改善箇所説明図

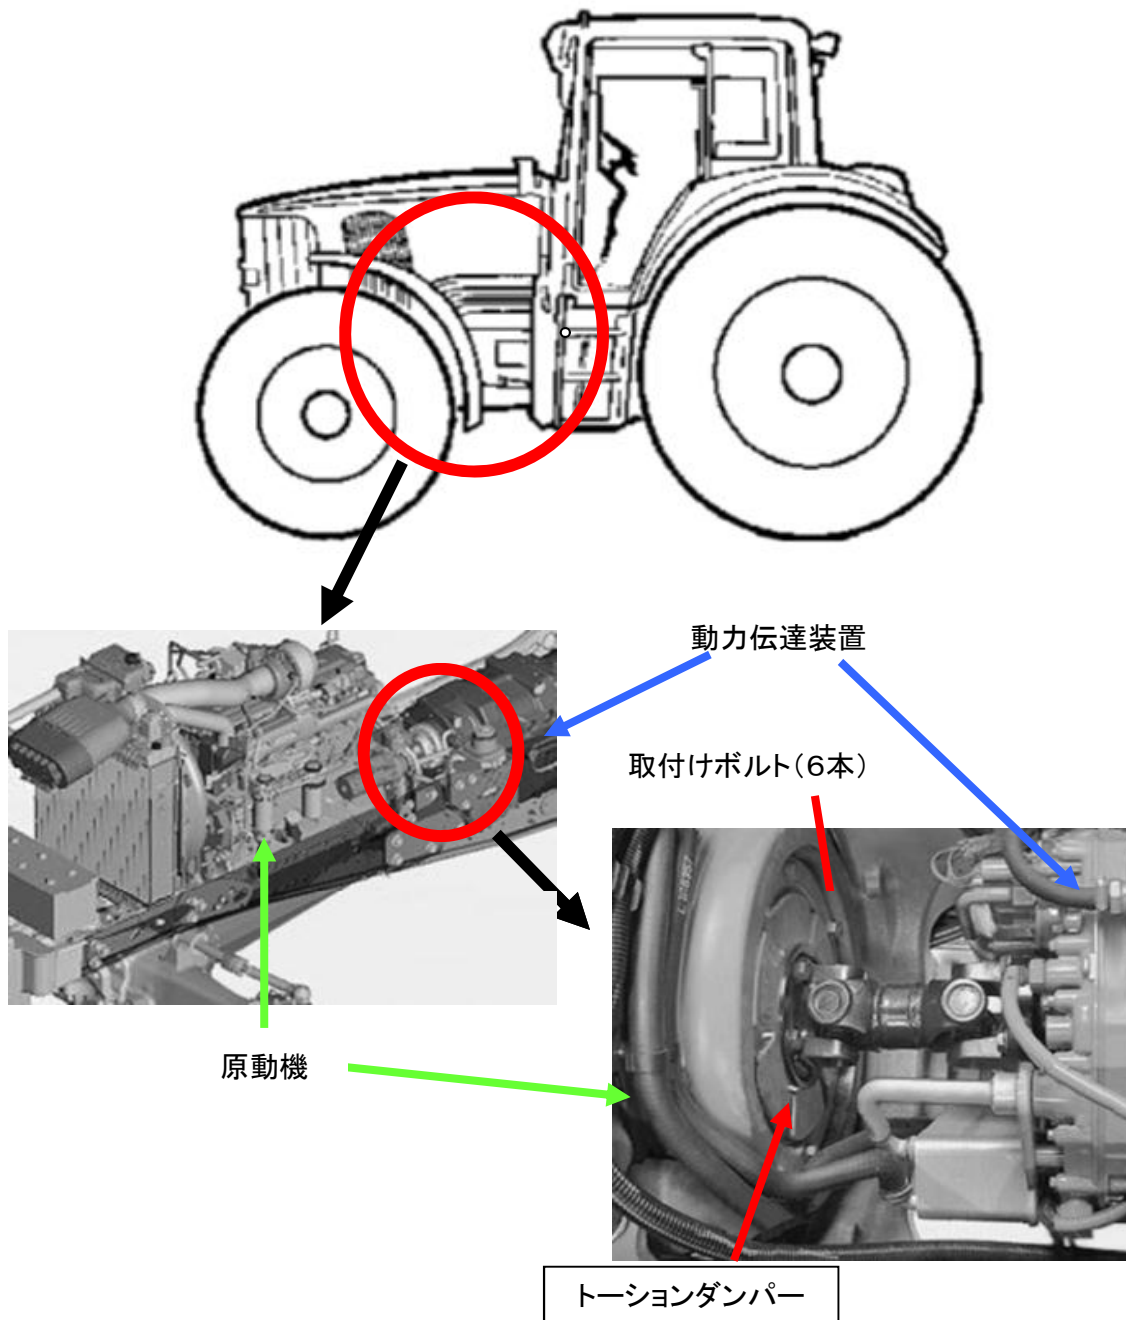
不具合発生箇所

原動機と動力伝達装置を連結するトーションダンパーにおいて、当該トーションダンパーとエンジンを締結している取付ボルトが適切に締付けられていないものがある。そのため、そのままの状態で使用を続けると、当該取付ボルトが脱落又は折損し、最悪の場合走行できなくなるおそれがある。

改善内容

全車両、トーションダンパー及び取付ボルトの状態を確認し、損傷があるものは、良品に交換する。損傷が無い場合、取付ボルトの締付け状態を確認し適切に締付けられていないものは、規定の締付けトルクで締付ける。

識別

トーションダンパー取付ボルトに白色のペイントを塗布する。
